改善箇所説明図

基準不適合状態にあると認められる構造、装置又は性能の状況及びその原因

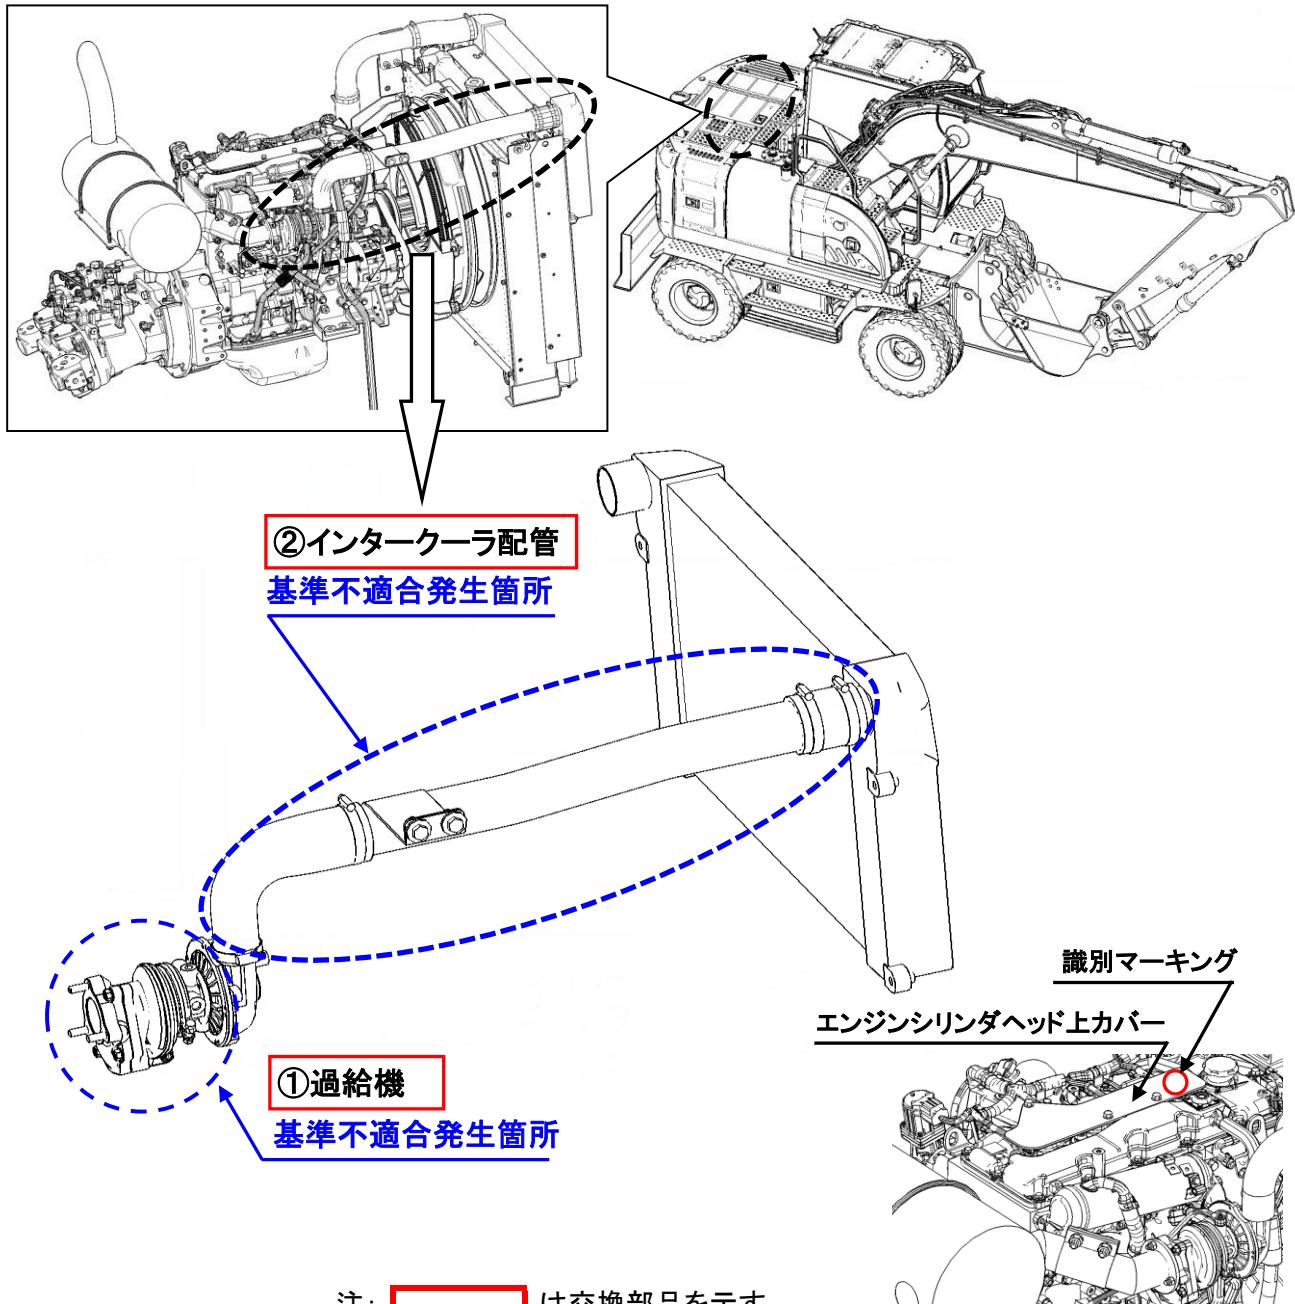
- ① ショベル・ローダの過給機において、コンプレッサ翼車のバランス調整溝の加工が不適切なため、耐久性が不足しているものがある。そのため、当該翼車に亀裂が生じ、そのまま使用を続けると、当該翼車の亀裂が進行し、過給機が破損して、最悪の場合、走行できなくなるおそれがある。
- ② ショベル・ローダのインタークーラ配管において、過給機とインタークーラの振動を吸収するチューブの長さが不適切なため、振動を十分に吸収できないものがある。そのため、振動により過給機に亀裂が生じ、そのまま使用を続けると、過給機が破損して、最悪の場合、走行できなくなるおそれがある。

- ① 全車両、過給機を対策品に交換する。
- ② 全車両、インタークーラ配管を対策品に交換する。

識別: エンジンシリンダヘッド上カバー部に白色ペイントにてマーキングを行う。
